CONSULTAS

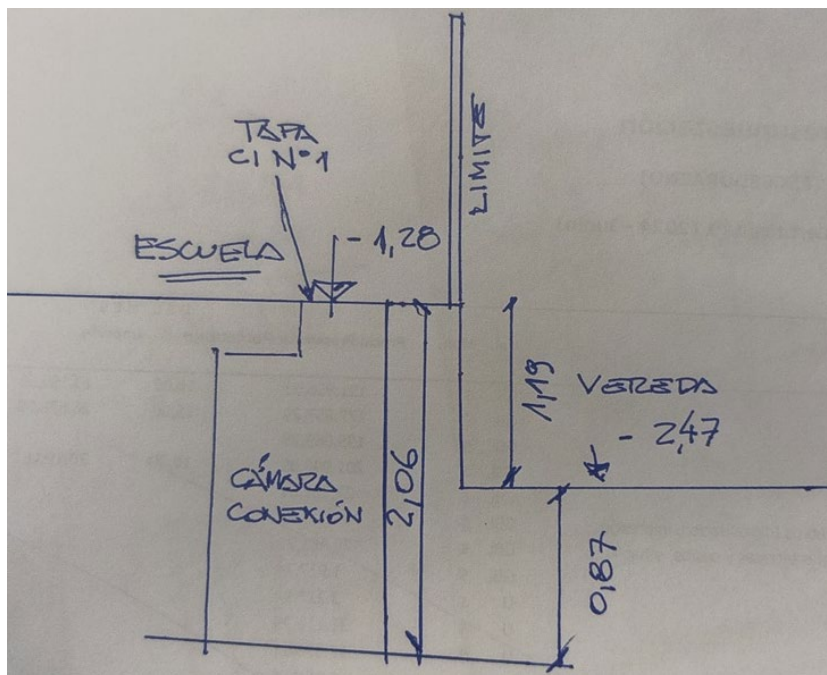
01 Ver ubicación de pararrayos, descargas atmosféricas si es la que están solicitando ahora.

La ubicación del pararrayo es el solicitado.

Se puede realizar una sola pata de ganso y ese dinero quedaría a favor.

Medidas de Cámara de Conexión Existente.

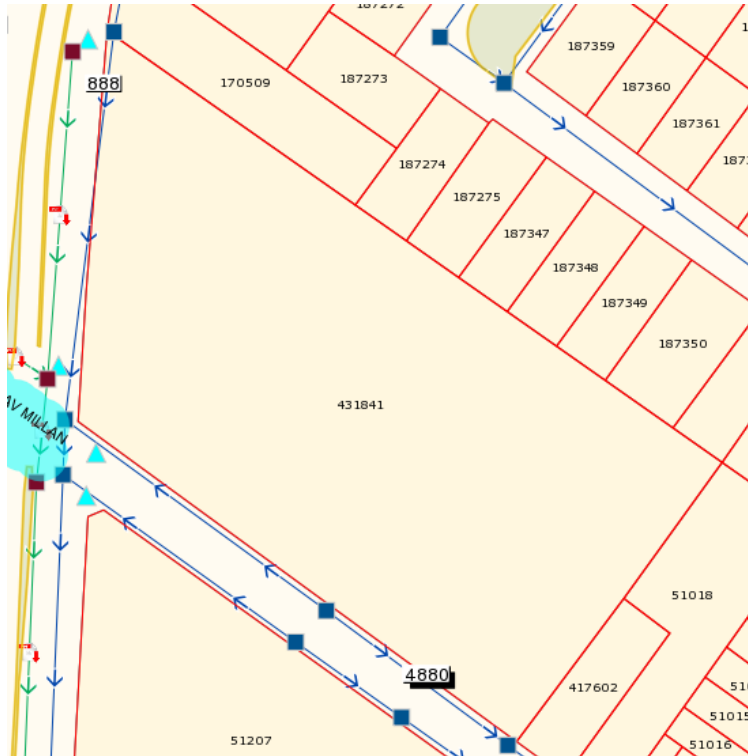
02 Aclarar la conexión a colector ya que el plano de sanitario S01 de la ampliación tiene dibujado a construir la cámara 1 pero la escuela existente ya tiene conexión a colector

- En la cámara de inspección de conexión al saneamiento, nunca se pudo observar el sifón limpio, siempre se observó obstruido, yéndose el agua por el desconector del sifón que no tiene la tapa de inspección. Puede estar pasando que el sifón este roto.
- Para cambiar el sifón hay que realizar una obra compleja, hay que reconstruir la C.I. N° 1 a cero, acceder por la vereda por la calle Av. Millán es complejo, porque existen redes UTE, GAS y OSE. (se desconoce si de ANTEL) en una vereda angosta.
- El saneamiento público de la IM pasa por la vereda.
- En 13/03/2023 se solicitó destapar a la IM. Indicando la IM que existe un problema interno. (puede ser sifón)
